## PASTABOS IR PRAŠYMAI

DĖL UAB „ŽALIA ŽEMĖ“ PLANUOJAMŲ IKI 72 VĖJO ELEKTRINIŲ PARKO ALIONIŲ, ŠIRVINTŲ IR ZIBALŲ SEN. ŠIRVINTŲ R. SAV. VILNIAUS APSKR. TERITORIJOSE STATYBOS IR VEIKLOS (PLANUOJAM ŪKINĖ VEIKLA) POVEIKIO APLINKAI VERTINIMO ATASKAITOS (ATASKAITOS RENGĖJAS UAB „SWECO LIETUVA“

(nurodytas rengėjo projekto Nr. 22187 išleidimo metai: 2024 Bylos Nr. PAV.AT-1)

2024-11-19

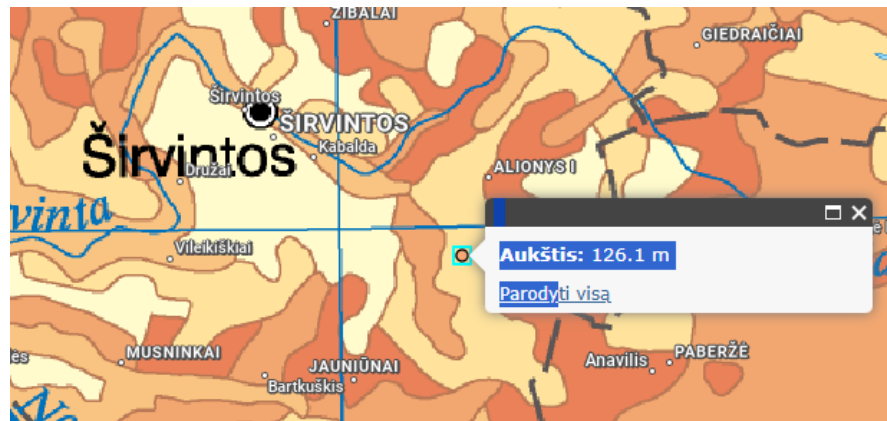
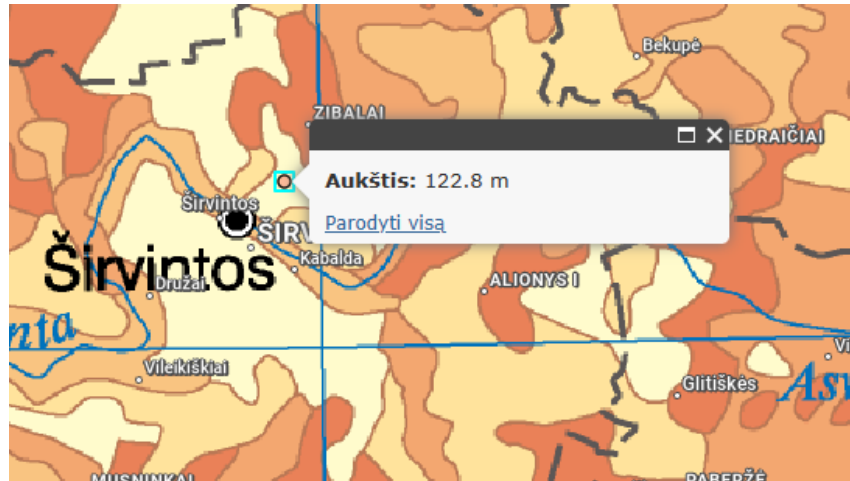
**Prašome pateikti informaciją ar skaičiuojant vidutinį žuvininko skrydžio aukštį, kuris ataskaitos rengėjo teigimu yra iki 50 m., buvo imami tik skrydžių metu gauti duomenys (t.y. betų eilučių, kur greitis=0).**

Visoje ataskaitoje, kalbant apie paukščių skrydžių aukštį, nurodomas aukštis nuo žemės paviršiaus, kuris buvo užfiksuotas žiūronų ar teleskopo pagalba. Erelio žuvininko GPS siųstuvo duomenys pateikti su žymėjimu **MSL (Mean Sea Level) – tai vidutinis jūros lygis.**

Siekdami išvengti klaidingo duomenų interpretavimo **prašome PAV rengėjo patikslinti - ar jų nurodytas erelio žuvininko skrydžio aukštis 50 m. yra virš jūros lygio (kaip rodo pateikta siųstuvo duomenų lentelė), ar buvo skaičiuojamas aukštis virš žemės paviršiaus?**

**Prašome pateikti tokius skaičiavimus ir/arba suteikti galimybę analizuoti siųstuvo duomenis pačioje programoje, nes turėdami tik šimtus lapų pdf duomenų variantą ir 10 d. d. pastaboms pateikti šios analizės atlikti negalime.**

Ataskaitos 156 psl. skyrius „Plėšriųjų paukščių lizdaviėtės (pagal 2024 m. LOD specialistų vykdytų patikrinimų duomenis)“

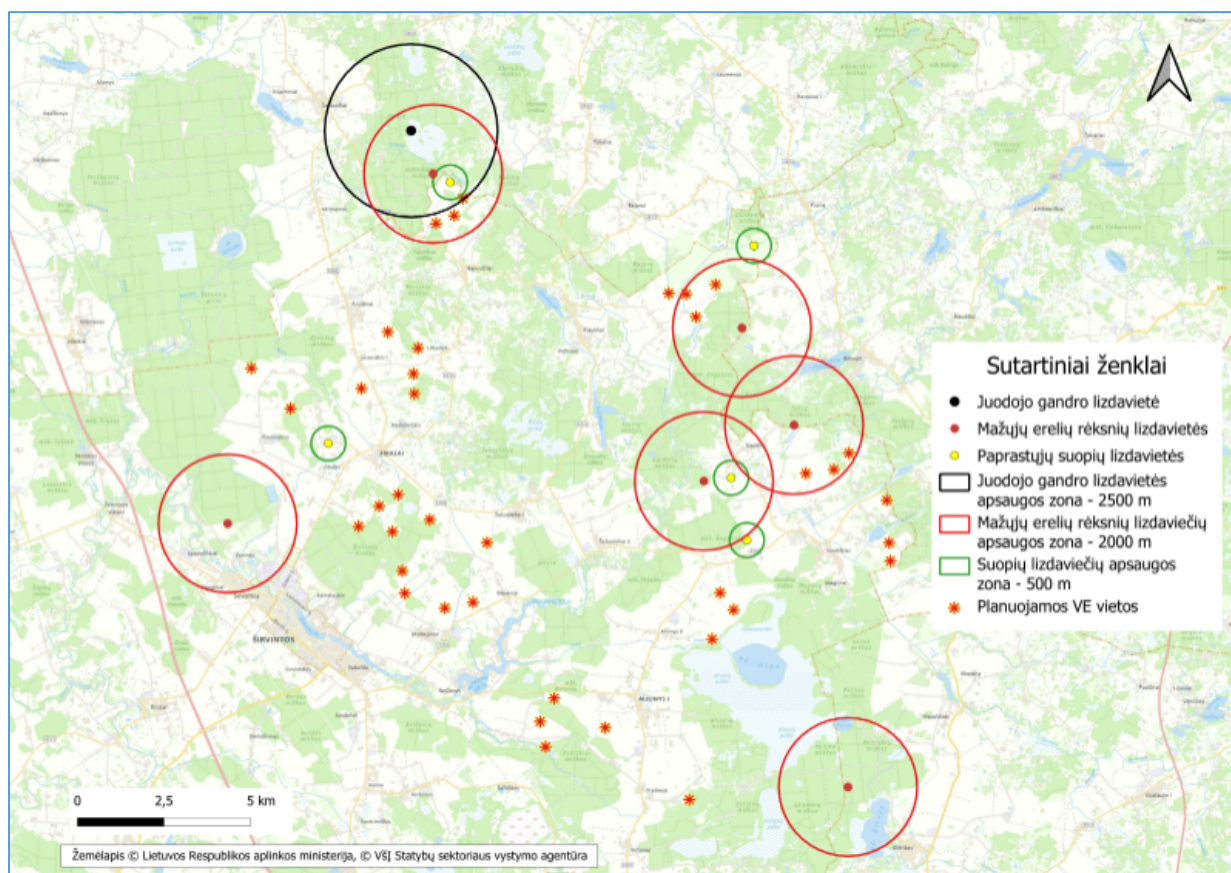
**Pirmoje pastraipoje pripažįstama, kad SRIS lizdaviėčių patikrinimas atliktas ne 2022-23 m., kai buvo vykdomi LOD tyrimai, o 2024 m. birželio-liepos mėnesiais.**

Kitoje vietoje, 2024-05-08 Sweco rašte, nurodoma „*LOD pažymi, kad paukščių perėjimo vietų (lizdų) paieška buvo vykdoma taikant kitus metodinius reikalavimus, t. y. buvo tikrinamos seniau žinomos lizdų vietos bei ieškoma naujų lizdų miškuose, atsižvelgiant į stebėtas paukščių skridimo kryptis*“. Taigi, informacija skirtingose ataskaitos vietose nesutampa, pasigendama nuoseklumo.

161 psl. teigiama: „*Atliktas informacijos patikslinimas LOD specialistams 2024 m. vasario, birželio ir liepos mėn. atlikus papildomas lizdaviėčių patikras.*“

164-166 psl. *„nesunykusios ir tinkamos naudoti buvo 45 mažojo erelio rėksnio lizdavietės“*  
*„...nesunykusios ir tinkamos naudoti yra 10 juodojo gandro lizdavičių,“*

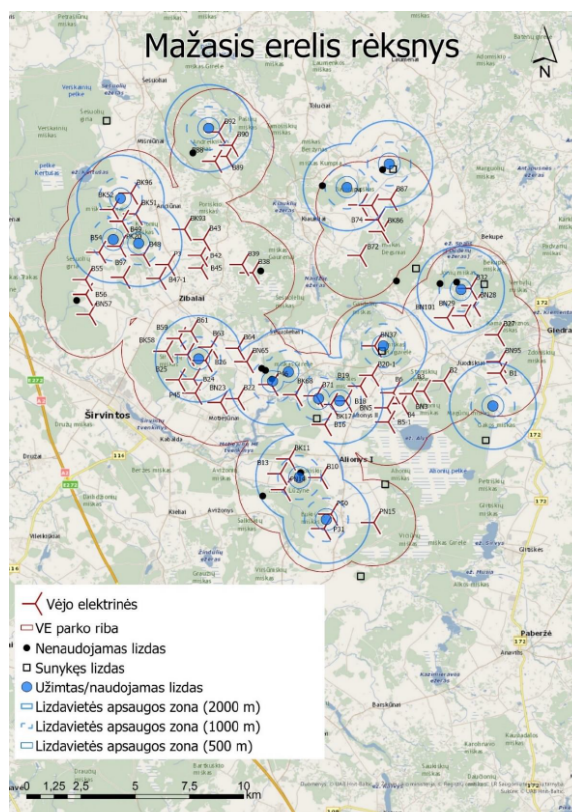
**Kam tinkamos naudoti? PAV, paukščiams, kam?**

Patikslintoje ataskaitoje ypač akcentuojami nustatyti „neužimti“ lizdai, nors juos patikrinus nepriklausomam ornitologui, tie lizdais kartais pasirodydavo esą užimti. LOD nepastabumas ar noras tendencingai manipuluoti duomenimis, siekiant turėti mažiau ribojimų planuojant VE?

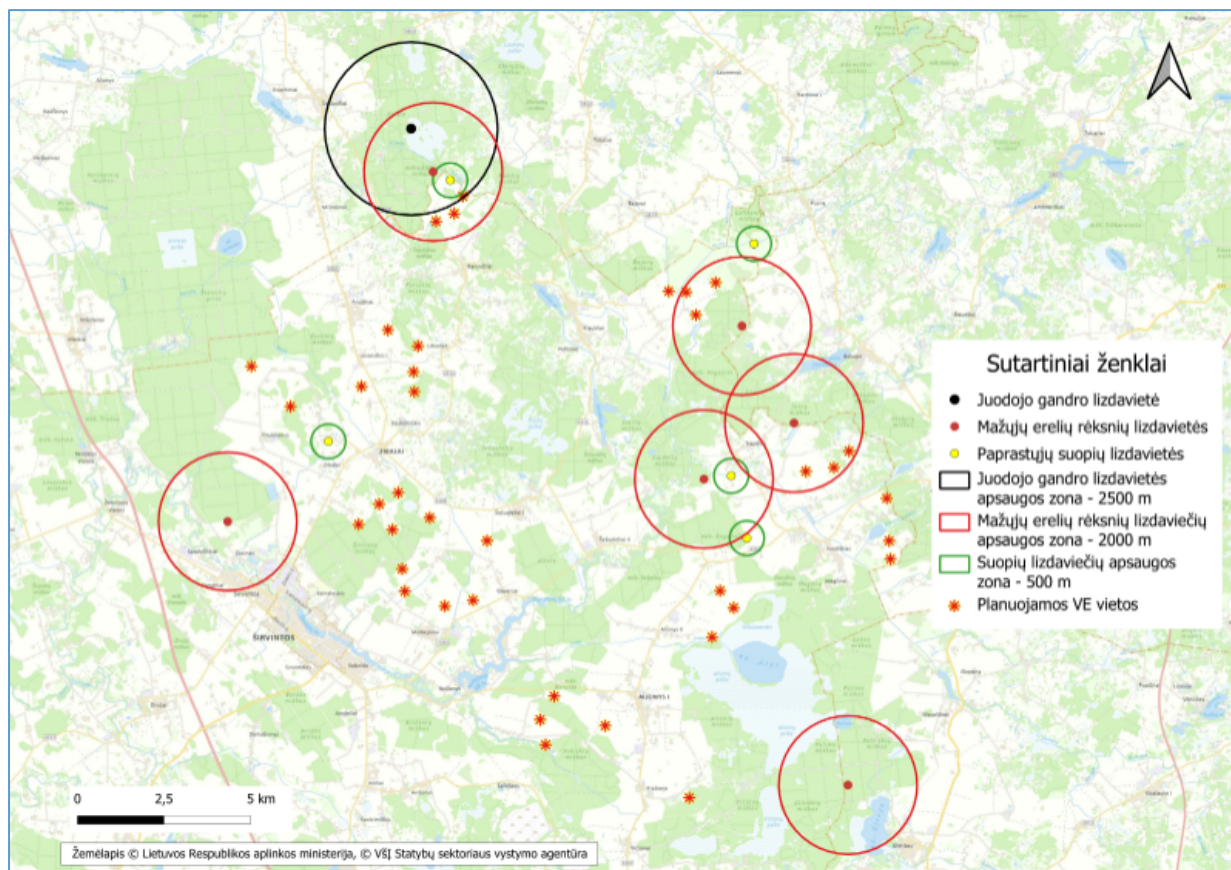
Ataskaitoje minima, kad informacija apie lizdus **buvo tikrinama SRIS tik iki 2024-07-24**, kurią ataskaitos rengėjas pasitarimo Aplinkos ministerijoje metu suderino su institucija, kuri net nėra PAV šalis.

**PAV įstatymas nenumato, kad teritorijos vertinimas yra galimas iki kažkokios, paties PAV rengėjo pasirinkto datos. Kuo remiantis buvo pasirinkta ignoruoti naujausius SRIS duomenis ir 12 lizdų nėra paaškinta.**

Nuo liepos 24 d. iki ataskaitos viešo paskelbimo yra praėję daugiau, negu 3 mėnesiai. Kai kurios VE yra suplanuotos, neatsižvelgiant į rekomenduojamus atstumus nuo šių 12 lizdų.
